福島第一原子力発電所
特定原子力施設への指定に際し
東京電力株式会社福島第一原子力発電所に対し
して求める措置を講ずべき事項についてへの
適合性について
(5 ・ 6 号機滞留水移送設備の移送配管及び
移送ポンプの改良について)

2023 年 11 月
東京電力ホールディングス株式会社

5・6号機滞留水移送設備の移送配管及び移送ポンプの改良に関する補足説明

図2 5・6号機滞留水処理設備の全体概略図

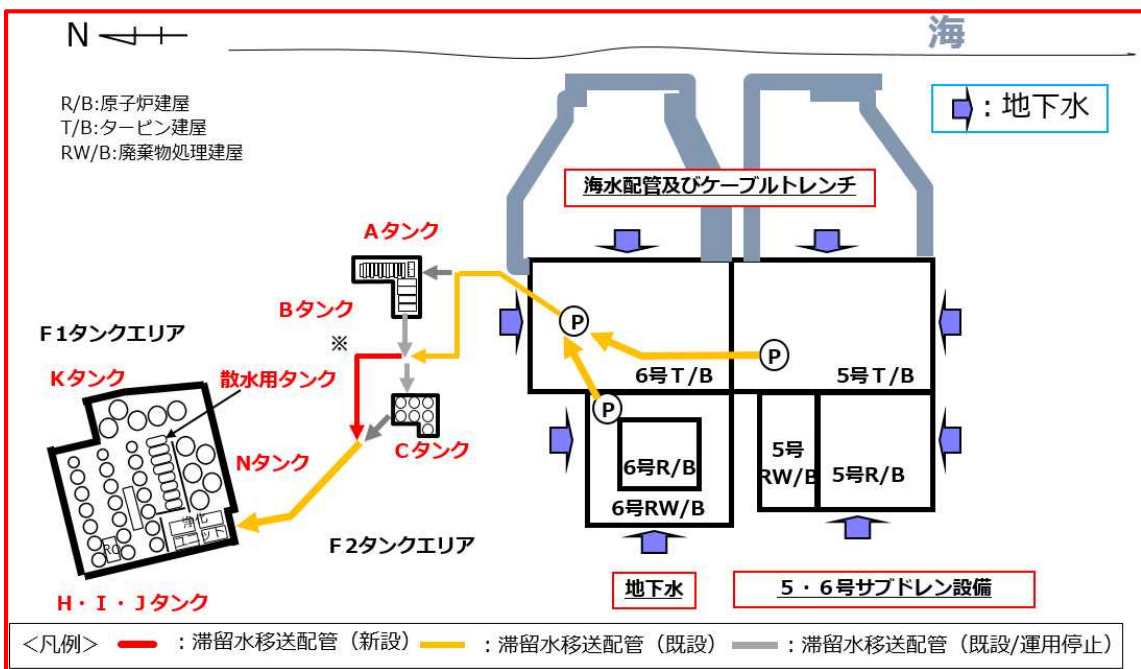
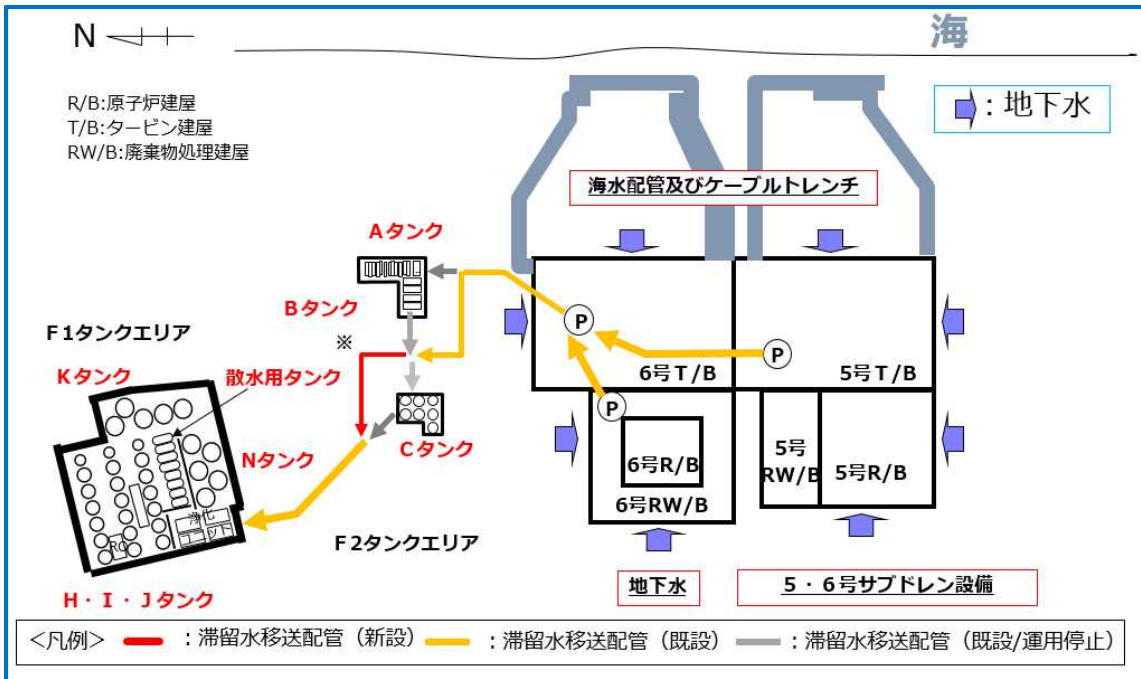
No.	実施回	指摘事項	回答	反映箇所	ページ番号	回答時期
42	第04回	今回の申請でタンク容量に変更はあるのか。	C群タンクは中間タンクという扱いであるため、貯留量に変更はないと追記する。	まとめ資料	I-1-10	2023年11月27日
43	第04回	I-1-11の図2について、ルートが多数あり別のタンクへ移送できるように見えるため記載を見直すこと。	まとめ資料に反映を実施。	まとめ資料	I-1-11	2023年11月27日
44	第04回	I-1-12の図3について記載を見直すこと。	新設予定の配管が青線で記載していたため赤線に修正する。	まとめ資料	I-1-13	2023年11月27日
45	第04回	I-1-13の今後の方針について「特定原子力設備全体のリスク低減と最適化を行う。」等の記載を追記すること。	まとめ資料に反映を実施。	まとめ資料	I-1-14	2023年11月27日
46	第04回	今回構内散水量に変更がないのであれば、散水関係の赤線は削除すること。	まとめ資料に反映を実施。	まとめ資料	II-9-2	2023年11月27日
47	第04回	「漏えい防止を行う。」まで赤下線を引くこと。	まとめ資料に反映を実施。	まとめ資料	II-9-2	2023年11月27日
48	第04回	滞留水の線量記載箇所に遮へいについて追記すること。	まとめ資料に反映を実施。	まとめ資料	II-9-3	2023年11月27日
49	第04回	ホースについて今回の申請対象機器ではないため記載を無くすこと。また、ホースと弁について問題がないことを記載すること。	まとめ資料に反映を実施。	まとめ資料	II-9-4	2023年11月27日
50	第04回	ポンプ流量を20[m ³ /h]から18[m ³ /h]と減少するが、移送量の影響はない理由の追加として5・6号機の1日の流入量とFエリアでの滞留水処理量について記載すること。	5・6号機の流入量は1日サブドレン稼働前は300m ³ /日、稼働後は60~80m ³ /日であり、Fエリアでの滞留水処理量は1日200~300m ³ /日処理可能である。	まとめ資料	II-9-6	2023年11月27日

図5 5・6号機滞留水低減対策

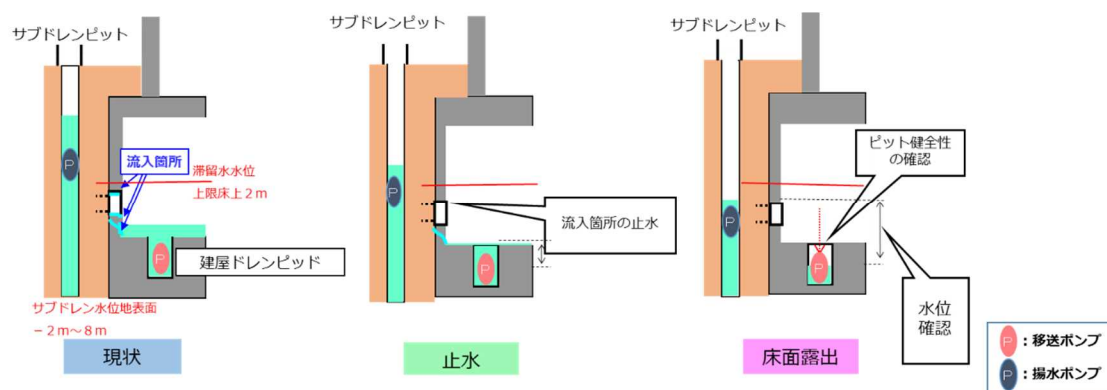
6	第01回	ポリエチレン管の仕様を記載すること。またそれが実施計画に記載されている内容と同じであればその旨も記載すること。	今回使用するポリエチレン管の仕様を記載、また実施計画に記載されている仕様と同じであるためその旨も記載した。	まとめ資料	II-14-1-3 II-14-4-2	2023年9月7日
7	第01回	今回対象となる規格を太字等で分かりやすく示すこと。	今回申請する対象範囲の規格について太文字下線を追加した。	まとめ資料	II-14-1-3	2023年9月7日
8	第01回	変更箇所であるポンプとポリエチレン管の耐震クラスについて示すこと。	変更箇所であるポンプとポリエチレン管の耐震クラスは規制庁から提示されている耐震指針に則ればCクラス相当ではあるが、当初設計がBクラス相当であり関連設備の波及的影響を考慮してBクラスでの設計と追記した。	まとめ資料	II-14-2-4	2023年9月7日
9	第01回	ポンプの運転方法と建屋内の水位管理の記載を入れ、ポンプの流量が変わっているためそれに対して問題がない旨を記載すること。	移送ポンプ揚程を変更するに当たり、20[m ³ /h]から18[m ³ /h]と値として減少してしまうが、移送時間を増やし対応するためポンプの変更による移送への影響はない。	まとめ資料	II-14-8-4	2023年9月7日
10	第01回	水撃について再度検討しその内容を示すこと。	水撃について再度検討し、配管最大使用圧力の範囲内であり水撃の心配はなくなったため記載を変更した。	まとめ資料	II-14-8-3	2023年9月7日
11	第01回	系統維持のための点検内容等を具体的に示すこと。	移送ポンプ及び弁、配管の点検方法についてはII-14-9検査可能性に対する設計上の考慮に示す。	まとめ資料	II-14-9-3	2023年9月7日
12	第02回	使用前検査に係る確認事項を「Ⅷ特定原子力施設の検査の受検」を作成し記載すること。	まとめ資料に反映を実施。	まとめ資料	Ⅷ-1-1～3	2023年9月27日
13	第02回	I-1-13の図5 5・6号機滞留水低減対策について、ポンプの凡例を付けること。	まとめ資料に反映を実施。	まとめ資料	I-1-13	2023年9月27日

図5 制御盤配線図

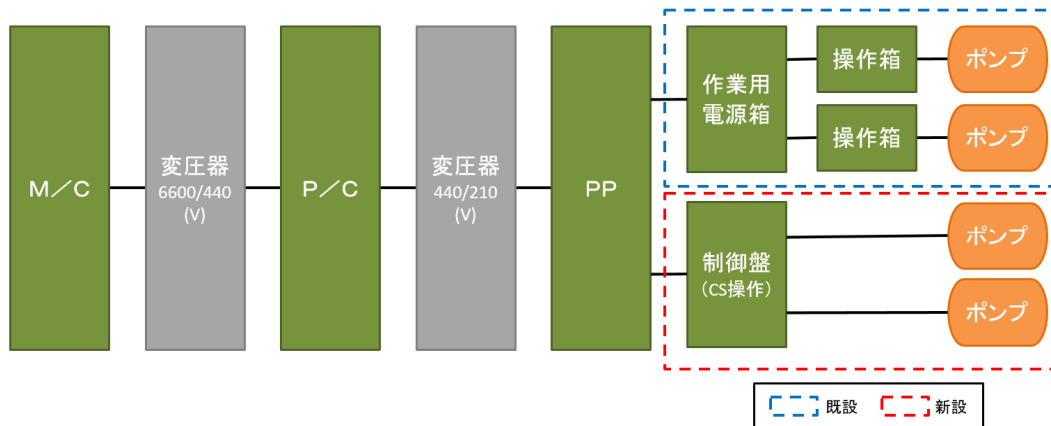
51	第04回	温度の記載箇所に凍結対策を記載すること。	凍結対策として保温材を巻いていることを追記する。	まとめ資料	II-14-5-3	2023年11月27日
52	第04回	作業員の被ばくについて計算過程も載せること。	まとめ資料に反映を実施。	まとめ資料	II-12-7	2023年11月27日
53	第04回	①II-12-9の図5について電圧の降圧順序の説明を記載すること。 ②電源関係に変更はないと説明を貰っているが、図を見る限り変更があるように見えるため追記すること。	PPは動力分電盤であり、「P/C→変圧器→PP」と「P/C→MCC→変圧器」の機能としては同じである。	まとめ資料	II-12-10	2023年11月27日
54	第04回	II-12-10の図6.7について、誤記等の記載を見直す。	滞留水の送り先、弁の色、タンク内包水の記載について修正する。	まとめ資料	II-12-11	2023年11月27日
55	第04回	①水中ポンプの揚程が93mあるのであれば、0.62MPaは間違いではないか。 ②水撃評価の必要性について再度説明を記載すること。	①再度確認し、水中ポンプの仕様を変更すると吐出直後の圧力は0.91MPaであった。運転中の圧力は約0.4MPaでポンプ停止時は0.62MPaであるため配管等の最大使用圧力の0.98MPaを超えない値のため問題はない。 ②水撃評価を行った理由として、出口弁前に設置してある逆止弁の保護が目的である。	まとめ資料	①II-14-5-3 ②II-9-5	2023年11月27日
56	第04回	耐震クラスについて公衆被ばく線量を記載の上、CクラスであるのかBクラスであるのか再検討すること。	次回回答予定	まとめ資料	II-14-2-5~	2023年11月27日
57	第04回	II-14-3-2について具体的な対応方針について記載すること。	まとめ資料に反映を実施。	まとめ資料	II-14-3-3	2023年11月27日
58	第04回	①配管の外観目視検査はどのように行うのか。 ②水中ポンプはどのように点検を実施するのか。	①移送配管は保温材をまいてあるため保温材上から確認し、融着部に関しては保温材をはずして確認する。 ②定期点検は行っておらず事後保全設備である。	まとめ資料	II-14-9-2	2023年11月27日
